Oggetto : NOTIFICA DELIBERA DI GIUNTA REGIONALE 6 MARZO 2017, N. 6305. ASSENSO ALL'INTESA DI CUI ALL'ART. 1-SEXIES DEL DECRETO LEGGE 29 AGOSTO 2003, N. 239, CONVERTITO, CON MODIFICAZIONI, DALLA LEGGE 27 OTTOBRE 2003, N. 290 E S.M.I., PER LA COSTRUZIONE ED ESERCIZIO DELLA VARIANTE ALL'ELETTRODOTTO AEREO A 380 KV "S.E. DI BAGGIO - S.E. DI ALBIGNOLA" T.383, OPERE SITE IN COMUNE DI GUDO VISCONTI IN PROVINCIA DI MILANO.

Progetto: Costruzione ed esercizio della variante all'elettrodotto aereo a 380 kV "S.E. di
Baggio - S.E. di Albignola" T. 383. Opere site nel Comune di Gudo Visconti (MI).

POSIZIONE EL/345

Oggetto: Accertamento di Conformità Urbanistica – Art. 1-Sexies – Decreto Legge n. 239/2003, convertito in legge n. 290/2003, s.m.i..
Progetto di Costruzione ed esercizio della variante all'Elettrodotto Aereo a 380 kV
"S.E. di Baggio – S.E. di Albignola" Terna 383. Opere nel Comune di Gudo Visconti.
POSIZIONE EL/345 – Proponente: Terna Rete Italia S.p.A..

Planimetria aree di intervento:

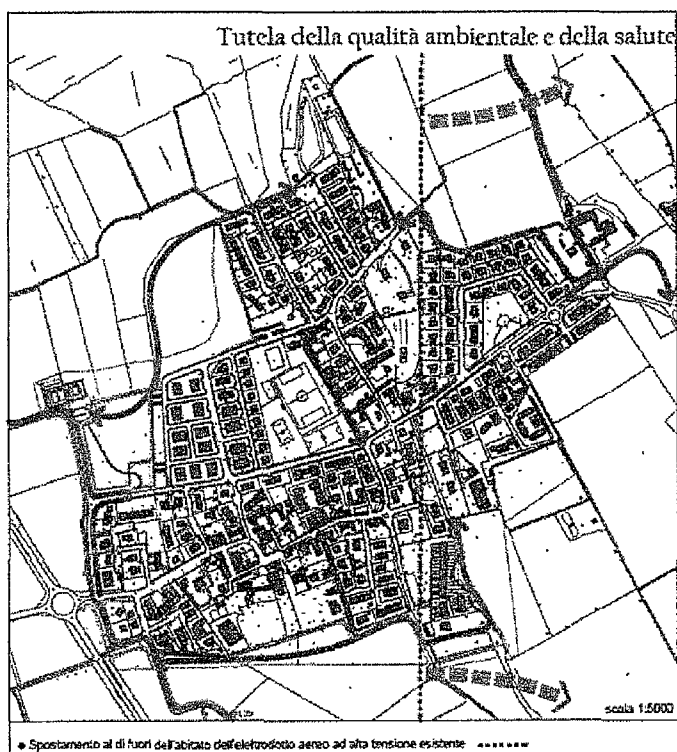
Planimetria realizzata da TERNA Rete Italia S.p.A con individuazione del tracciato esistente da demolire e quello nuovo da realizzare ad est del centro abitato.

Previsione del Documento di Piano del PGT:

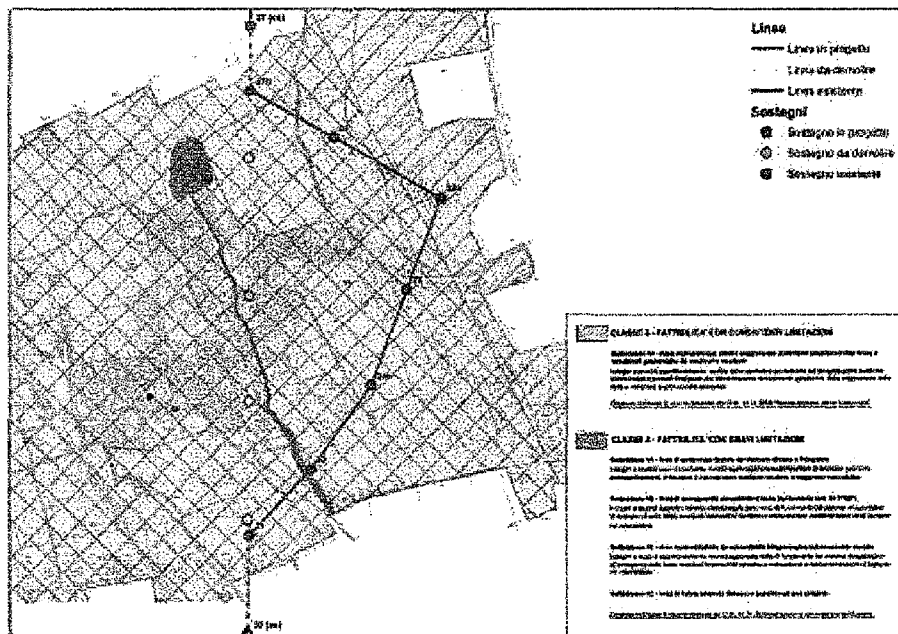
Il Documento di Piano del Piano di Governo del Territorio, prevede in modo chiaro ed inequivocabile lo spostamento dell'elettrodotto -già indicativamente previsto ad EST- del centro abitato, come meglio indicato nella Tavola n. 16 (vedasi estratto).

Il tracciato risulterà transitare nel Parco Agricolo Sud Milano, la sensibilità paesistica prevista dalla Tavola n. 14B del Documento di Piano risulta essere compresa tra media ed elevata.

Fattibilità geologica dell'area interessata dalle opere:

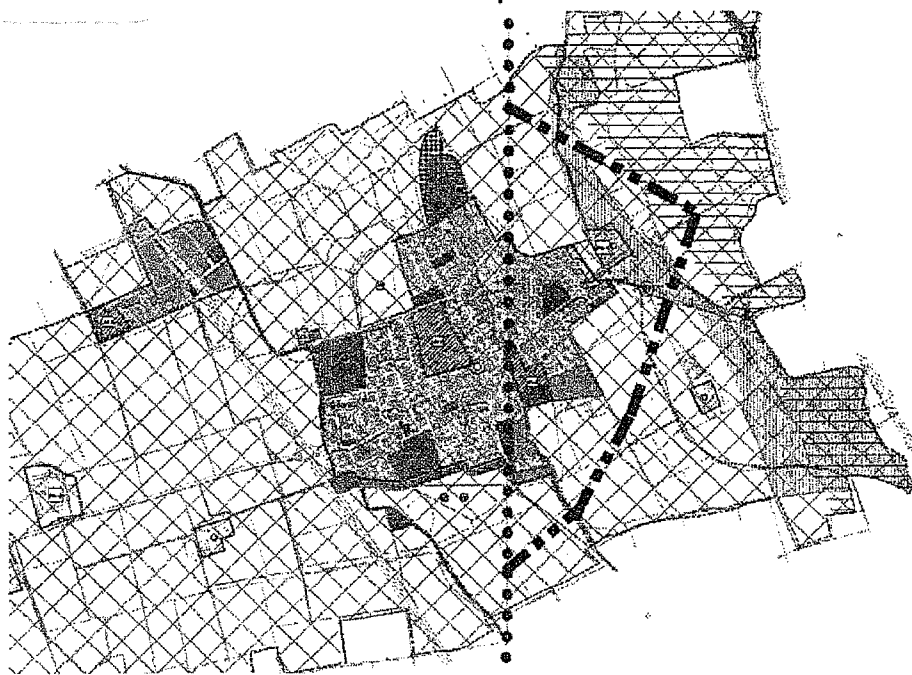
Come emerge dal seguente stralcio, i sostegni in progetto ed in demolizione ricadono all'interno della classe di fattibilità 3A, Aree di pianura con ridotta soggiacenza della falda acquifera sotterranea e condizioni geotecniche da mediocri a scadenti.

In fase costruttiva e progettuale dei cementi armati, occorrerà prestare particolare attenzione a tale problematica, avendo cura di effettuare il dimensionamento corretto delle strutture.
